Mission régionale d'autorité environnementale  
Provence-Alpes-Côte d'Azur

**Avis délibéré de la mission régionale d'autorité  
environnementale de région Provence-Alpes-Côte d'Azur sur  
la mise en compatibilité du PLU liée à la déclaration du projet  
de création d'une centrale photovoltaïque au sol au lieu-dit  
"Le Défens" à Forcalqueiret (83)**

n° saisine 2019- 2505  
n° MRAe 2020APACA7

Figure 2 : Évolution du zonage du PLU dans le cadre de la présente mise en compatibilité (source : dossier document B)

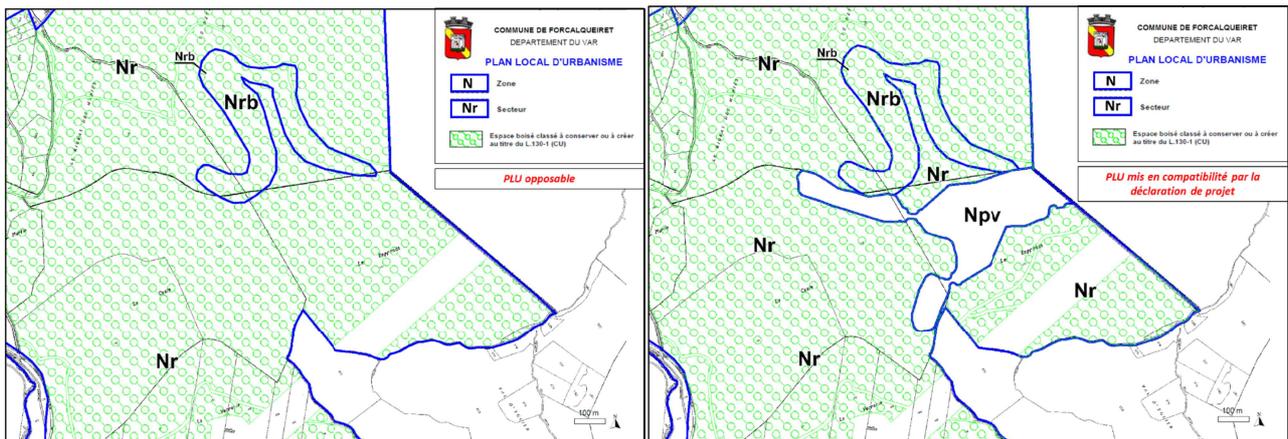
- la modification du zonage du PLU (cf. figure 2):
  - en créant un secteur de taille et de capacité d'accueil limité (STECAL) Npv, d'une surface de 12,6 ha en trois îlots clôturés ;
  - en supprimant 13,5 ha d'EBC, dont 0,9 ha correspondent aux accès au STECAL Npv ;
- la modification du règlement écrit en ajoutant le caractère et les dispositions pour le secteur STECAL Npv dont la vocation unique est « l'accueil des équipements liés à l'implantation et l'exploitation des installations photovoltaïques ». Ce règlement spécifique prévoit entre autres une obligation légale de débroussaillage (OLD) sur une bande de 50 m autour du site et la possibilité si nécessaire d'affouillements et d'exhaussements du sol. Il prévoit aussi que la hauteur maximale des constructions ne doit pas excéder 4 mètres, et que leur emprise totale au sol est limitée à 300 m<sup>2</sup>.

Le site du STECAL Npv prenant place au cœur d'une forêt communale sur la commune de Forcalqueiret, le bilan de consommation d'espace du RIE indique une réduction du zonage N de 12,63 ha au profit du zonage STECAL Npv. Or, ce calcul ne prend pas en compte l'espace dédié à la création de la bande OLD. Son défrichement et son entretien en phase d'exploitation entraîneront une perte d'espace forestier, mais également des incidences sur les enjeux paysagers et de biodiversité qui n'ont pas été analysés.

Selon le dossier pages 47 et 48, le choix de la commune semble maintenir la bande OLD en dehors du STECAL Npv sans pour autant déclasser les EBC. Par conséquent, la consommation totale d'espace naturel boisé pour permettre la réalisation du projet devrait être de 25,3 ha, ce qui représente plus du double de la surface prise en compte dans l'étude.

**Recommandation 2 : Revoir le périmètre de la mise en compatibilité du PLU de manière à intégrer toutes les superficies nécessaires à la réalisation du projet de centrale photovoltaïque (emprise du parc, bande d'obligation légale de débroussaillage et piste d'accès) et reconsidérer l'analyse des incidences de la modification du PLU sur la consommation d'espace naturel et d'espace boisés classés (EBC).**

Figure 3 : Carte de localisation des espaces artificialisés (source : dossier document B)

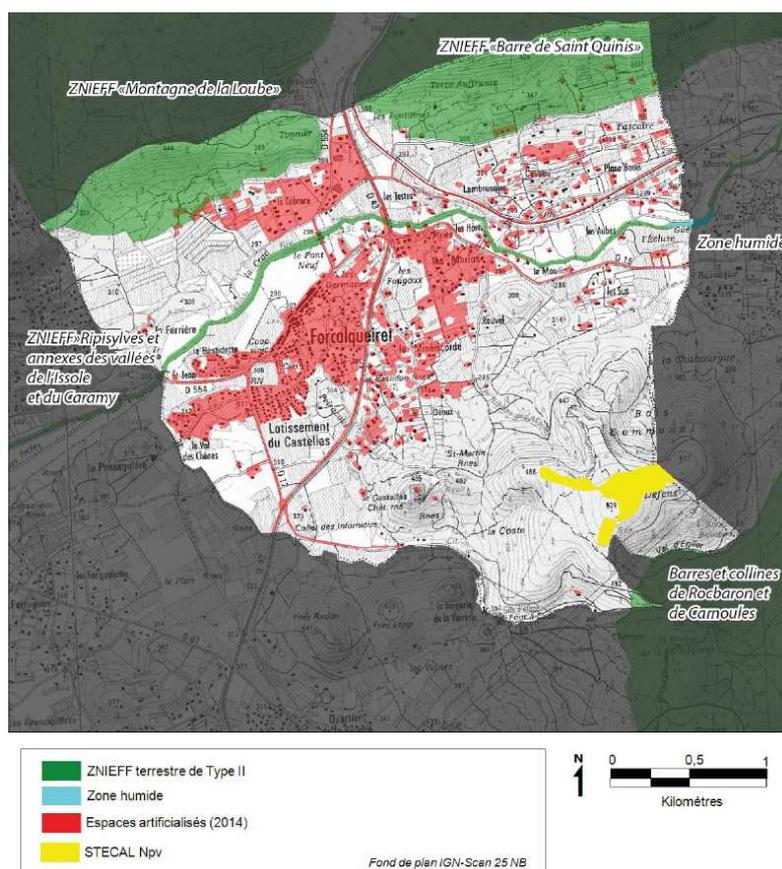
À l'image de la carte cf. figure 3 ci-après, l'évolution de l'artificialisation à l'échelle de la commune doit être présentée par rapport à la consommation passée.

Dans la synthèse des enjeux environnementaux, le RIE signale comme « *modérées à fortes* » les incidences de la création du STECAL Npv sur l'artificialisation et la perte de sols de type forestier, notamment induites par le défrichement du boisement et les travaux de remaniement des sols. Pourtant, ces thématiques ne sont pas abordées spécifiquement dans le PLU, et les incidences ne sont pas évaluées.

**Recommandation 3 : Prendre en compte les processus d'artificialisation des sols dans l'analyse des incidences de la création du secteur STECAL Npv ; évaluer les incidences de cette création sur l'artificialisation et la perte de sols de type forestier ; en déduire la séquence des mesures éviter-réduire-compenser qui en découlent et prévoir de les mettre en œuvre.**

Figure 4 : Carte de localisation de la trame verte du SRCE (source : dossier document B)

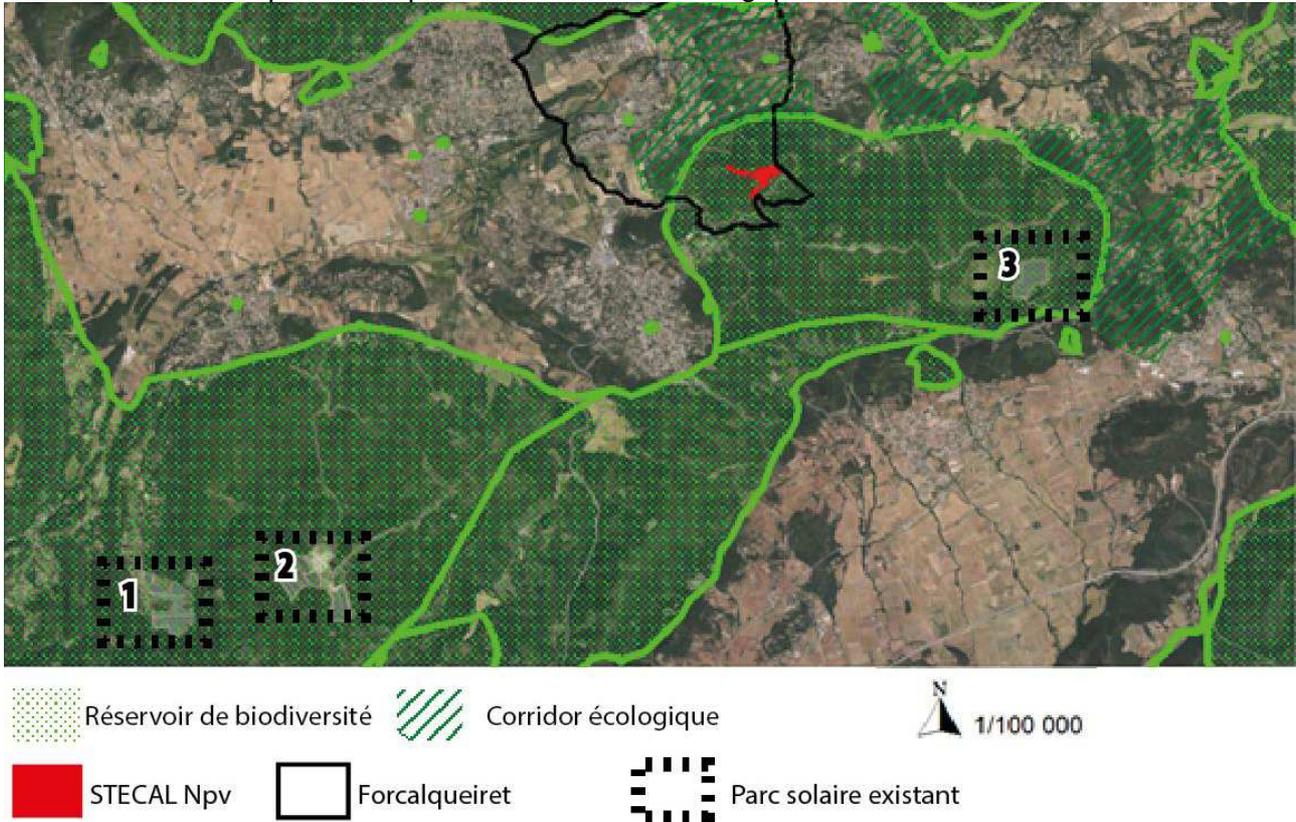
Le secteur STECAL Npv se localise au « cœur des continuités écologiques régionales », puisque le site se trouve (cf. figure 4 ci-après) dans le réservoir de biodiversité « boisé », nommé « Basse Provence Calcaire », du schéma régional de cohérence écologique (SRCE (3)) avec un objectif de remise en état. Cette trame verte régionale est également reconnue par le SCoT Provence verte Verdon qui identifie cette zone en « zone d'extension de cœur de nature ». Ce sont des zones à

L'argumentaire présenté page 54 « *en l'état actuel des connaissances, basées sur l'étude d'impact du projet de Forcalqueiret, le projet ne devrait pas entraîner de rupture de la continuité* » est trop imprécis pour démontrer réellement que la mise en compatibilité du PLU n'aura pas d'incidences significatives sur les fonctionnalités écologiques aux échelles communales et intercommunales, sans compter que l'analyse des effets cumulés avec les autres projets de parc solaires dont trois sont localisés au sud (cf. figure 4), n'est pas étudiée de manière suffisamment détaillée.

**Recommandation 5 : Revoir et justifier le choix du site du STECAL Npv au regard d'une analyse détaillée approfondie des incidences sur les réservoirs de biodiversité et les fonctionnalités écologiques reconnus par les documents de planification supérieurs et basé sur une analyse comparée de solutions de substitutions raisonnables qui existeraient aux échelles communales et intercommunales.**

**Recommandation 6 : Produire l'analyse des effets cumulés du projet de création de STECAL Npv avec les autres projets de parcs solaires sur la trame verte régionale (SRCE) et celle portée par le SCoT Provence verte Verdon.**
